3. Preis (5400 Fr.) im Wettbewerb, Projekt Nr. 21. Verfasser **Marc Funk** und **H. U. Fuhrmann**, dipl. Architekten, Baden/AG

Wettbewerb für ein Theater- und Kongressgebäude in Neuchâtel

4. Preis (5200 Fr.) im Wettbewerb, Projekt Nr. 43. Verfasser **Dolf Schnebli**, Arch., Agno/TI

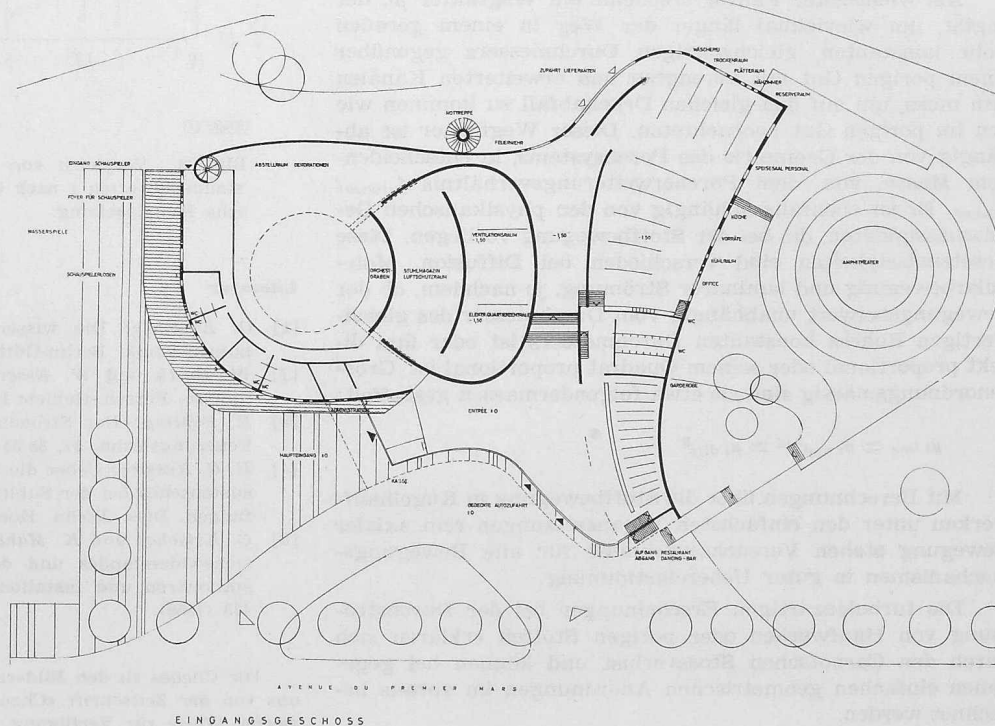
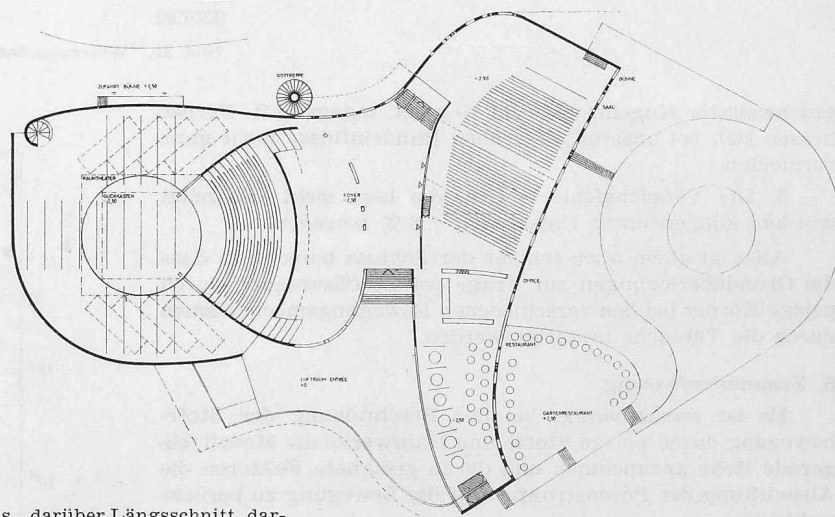
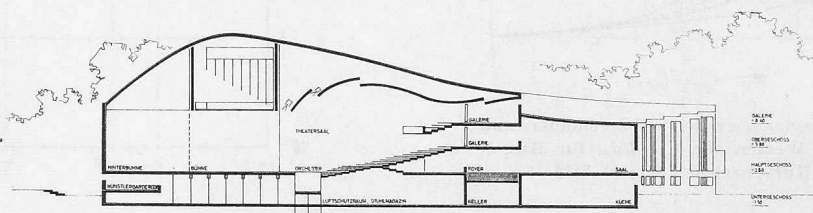
Projet No. 21. Cube rectifié 36 000 m³. La disposition générale est particulièrement organique et d'une souplesse qui permet de développer les locaux annexes sans difficulté et sans toucher au système prévu pour les grandes salles. L'entrée se fait pour les piétons par la promenade et pour les voitures par l'avenue du Premier Mars. Entrées de service côté Fbg du Lac. Le public est accueilli dans un grand hall avec vestiaires bien développés mais l'emplacement des caisses n'est pas très bien choisi, un peu étroit et barrant l'entrée des piétons. L'évacuation du public en cas de danger n'est pas résolue. En revanche, la grande salle du théâtre est d'un aspect

assez plaisant, mais la distance entre le rideau de scène et le fond de la salle est exagérée. Il manque les cabines de projections et de traductions simultanées. L'éclairage de scène n'est pas résolu par en haut. La scène est prévue pour des transformations qui permettent 4 possibilités selon les besoins du régisseur, ainsi que le proposent les indications portées sur le plan. La scène, assez haute, avec arrière-scène, 2 scènes latérales et tous les locaux annexes, est reliée au Fbg du Lac par une rampe éloignée de la rue. Le volume de scène mis à disposition est intéressant, mais les détails techniques seraient à réétudier. Ainsi, le point le plus élevé des cintres ne devrait pas se trouver au centre du plateau. Certains services de scène et les loges ne sont pas au même niveau que le plateau et n'y sont reliés que par un escalier en colimaçon.

La salle des manifestations accessible par le foyer du théâtre, de l'avenue du Premier Mars, utilise le même hall d'entrée que le théâtre et le foyer au 1er étage, sans toucher le théâtre de trop près. Cette salle est combinée avec un grand office qui communique avec la cuisine et touche au restaurant. Il serait souhaitable que la cuisine soit au même niveau que le restaurant. Petite scène assez large et profonde.

Le restaurant extérieur, au niveau du foyer, s'étale à l'angle Sud-Est. Cette orientation n'est pas admissible.

Quant à l'intégration dans le site, on peut constater que les formes souples, ondulantes et pas trop hautes de se complexer s'accordent au caractère de la promenade. L'architecture, dans ses volumes assez développés et cependant variés, est intéressante. Les élévations indiquent une architecture sensible. Le cube est modeste.

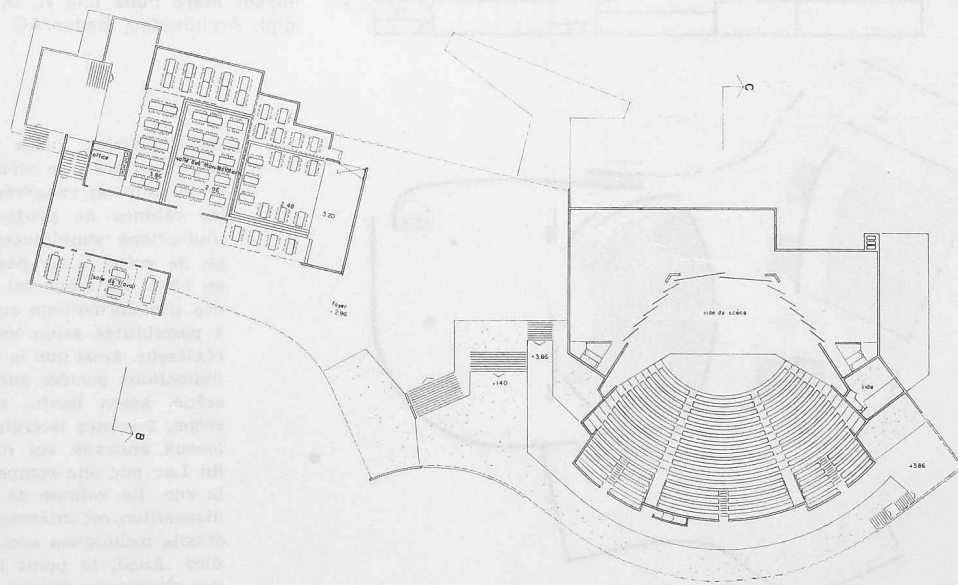
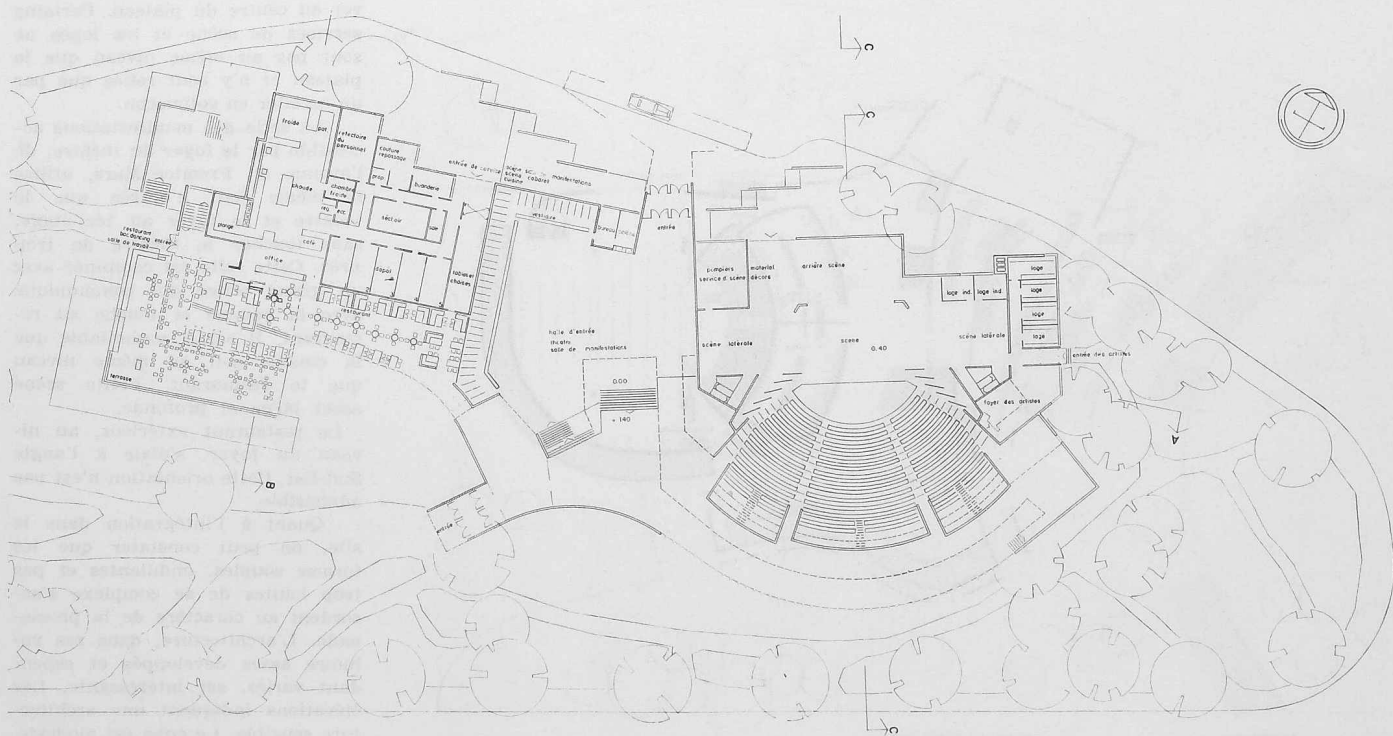
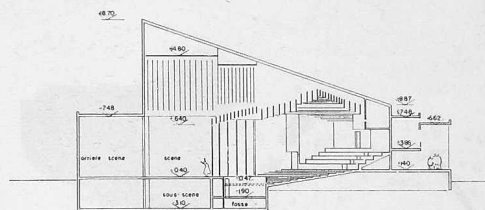
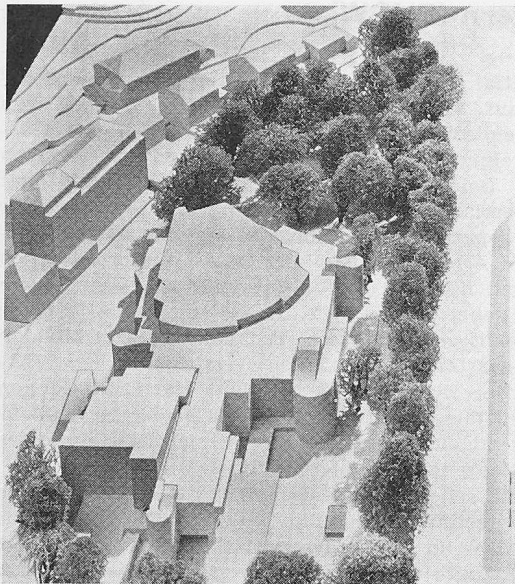
Projet No. 43. Cube rectifié 38 957 m³. Les volumes bas et composés avec souplesse sont bien implantés dans le terrain et relativement éloignés de l'avenue du Premier Mars. Les différents volumes intérieurs sont logiquement placés. Les entrées pour piétons et véhicules sont nettement différenciées.

La salle de théâtre, large de forme, est bien dimensionnée. Les places prévues en amphithéâtre sont clairement indiquées, divisées en secteurs bien conçus et pourvus des entrées nécessaires. La scène et proscenium avec la fosse d'orchestre pénètre judicieusement dans la salle. Les agrandissements latéraux sont bien conçus. Avec des moyens simples, l'auteur a réussi à trouver une mobilité d'expression assez grande entre le volume salle et le volume scène. Excellentes possibilités scéniques; l'arrière-scène est très bien étudiée. Bon projet au point de vue théâtre. Le hall et

foyer, largement conçu, forment à des niveaux différents la liaison entre le théâtre et la salle de manifestations. Celle-ci est prévue sur un plan souple et peut être partagée d'une façon naturelle en plusieurs parties. Le restaurant est en bonne liaison avec le hall et le jardin; il communique avec la salle des manifestations par un escalier particulier.

En général, le projet est étudié avec soin. Certaines formes sont cependant encore trop peu définies; les plans ne donnent d'ailleurs pas de détails, en particulier dans le foyer, sur les solutions prévues pour résoudre le problème constructif. La surface au sol de ce projet est exagérée. Le projet est intéressant au point de vue de l'exploitation. Il est regrettable que la clarté du plan s'exprime en façades par un mouvement incohérent des volumes.
